Avis délibéré
de la Mission régionale d'autorité environnementale
Provence-Alpes-Côte d'Azur

sur la modification n°2 du plan local d'urbanisme (PLU) de
Solliès-Toucas (83)

**N° MRAe
003180/A PP**

Figure 3: Trame Verte et Bleue communale -
Source : évaluation environnementale - dossier de
modification n°2 du PLU de Solliès-Toucas

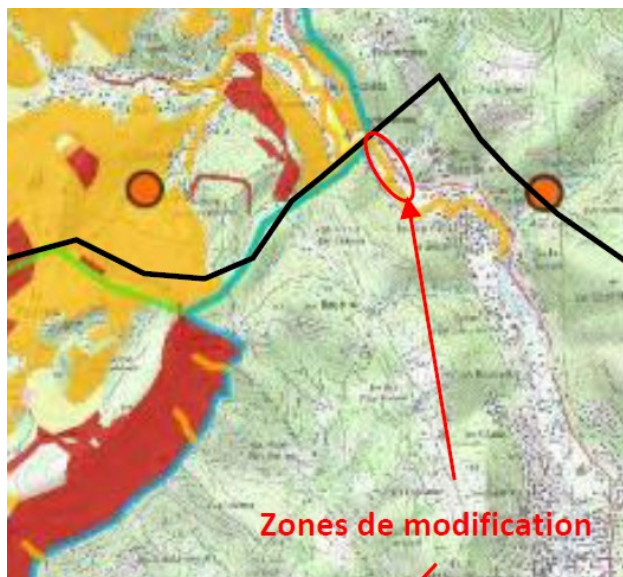
Ce secteur de projet se situe également dans un réservoir de biodiversité identifié dans la trame verte et bleue communale, à proximité immédiate du corridor aquatique du Gapeau, l'enjeu de conservation des habitats humides est qualifié de fort.

Concernant les espèces, le dossier évoque la base de données Silène⁸, sans préciser les 14 espèces protégées identifiées sur les sites de projets. Aucune prospection sur site n'a été réalisée. Pour la MRAe, le dossier ne démontre pas que l'enjeu local de conservation est « *faible* » comme l'indique l'évaluation.

La trame verte et bleue communale met en évidence, à proximité directe des sites concernés, un corridor aquatique et sa ripisylve. Cette dernière est actuellement définie comme un espace vert protégé au titre du PLU⁹.

Pour la MRAe, malgré les mesures d'atténuation proposées afin de maintenir les continuités écologiques (préservation réglementaire de la ripisylve du Gapeau ; respect de la zone rouge du plan de prévention des risques d'inondation, couplé à une marge de recul de 10 mètres à partir du haut de berge ; coefficient de pleine terre de 40 % de l'unité foncière), cette modification est susceptible d'entraîner, pour les raisons citées au § 2.1.1 du présent avis, des incidences négatives notables sur la fonctionnalité de la ripisylve du Gapeau et des zones humides.

La MRAe recommande de compléter l'évaluation environnementale par une analyse des incidences résiduelles du projet de modification sur les fonctionnalités écologiques locales, de requalifier le niveau d'incidences et de traduire les mesures de protection au travers d'une orientation d'aménagement et de programmation.

Figure 3: Aléa incendie de forêt, site de modification Nord -
Source : évaluation environnementale - dossier de
modification n°2 du PLU de Solliès-Toucas

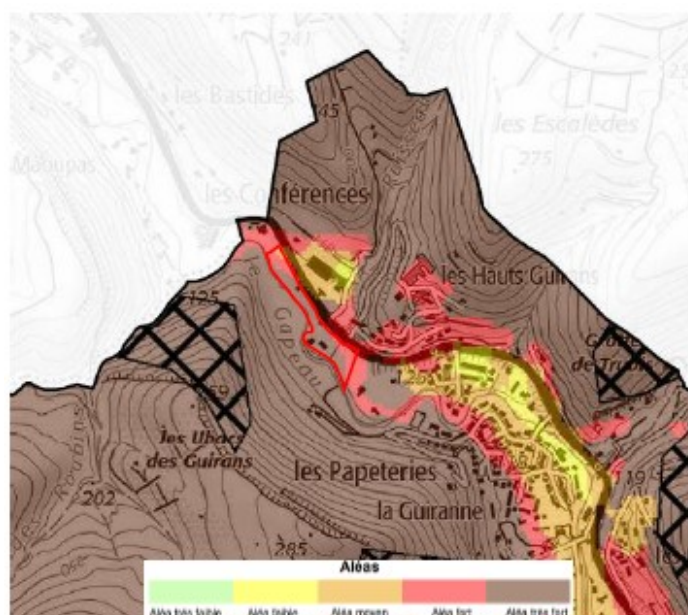
Le secteur de modification au nord est concerné par un aléa très fort.

La MRAe note que les mesures réglementaires génériques liées à l'application des prescriptions en matière de défense contre les incendies ne constituent pas des mesures d'évitement-réduction systématiquement suffisantes au sens de l'évaluation environnementale. Le rapport n'évalue pas les effets induits (menace pour le massif forestier) et subis (atteinte aux personnes et aux biens) par l'aménagement spécifique de ce secteur de projet au regard du risque d'incendie de forêt.

La MRAe ne peut que souligner, en accord avec le dossier lui-même, que le secteur de projet se trouvant en aléa fort à très fort, il apparaît, avant même de prévoir des mesures de défendabilité, qu'une implantation dans ce secteur est à éviter au regard de la prévention du risque incendie de forêt.

La MRAe recommande de compléter l'analyse des effets (induits et subis) de la modification du PLU dans le secteur Nord sur le risque d'incendie de forêt, d'évaluer le niveau d'impact dans un contexte de changement climatique et, le cas échéant, de rechercher un secteur alternatif.

Figure 5: Extrait du zonage du PPRi (2025) - Source :
PPRi de Solliès-Toucas (DDTM), site internet de la
préfecture du Var

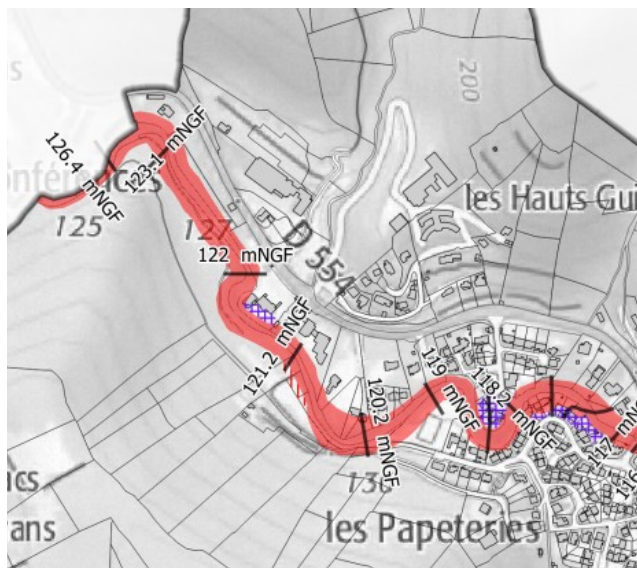
La commune est couverte par un plan de prévention des risques inondation (PPRi) approuvé le 26 juin 2025. La MRAe note que l'évaluation des incidences ne repose pas sur ce dernier, mais sur des cartes de zonages réglementaires du PPRi approuvé par anticipation en 2016.

La MRAe constate qu'une partie plus importante du site se situe en zone rouge du nouveau PPRi, zone dans laquelle toute construction nouvelle est interdite.

La MRAe recommande de reprendre l'analyse des incidences de la modification du PLU dans le secteur Nord en intégrant le dernier plan de prévention des risques inondation approuvé et de redéfinir l'emplacement du secteur de projet en fonction de ce dernier.
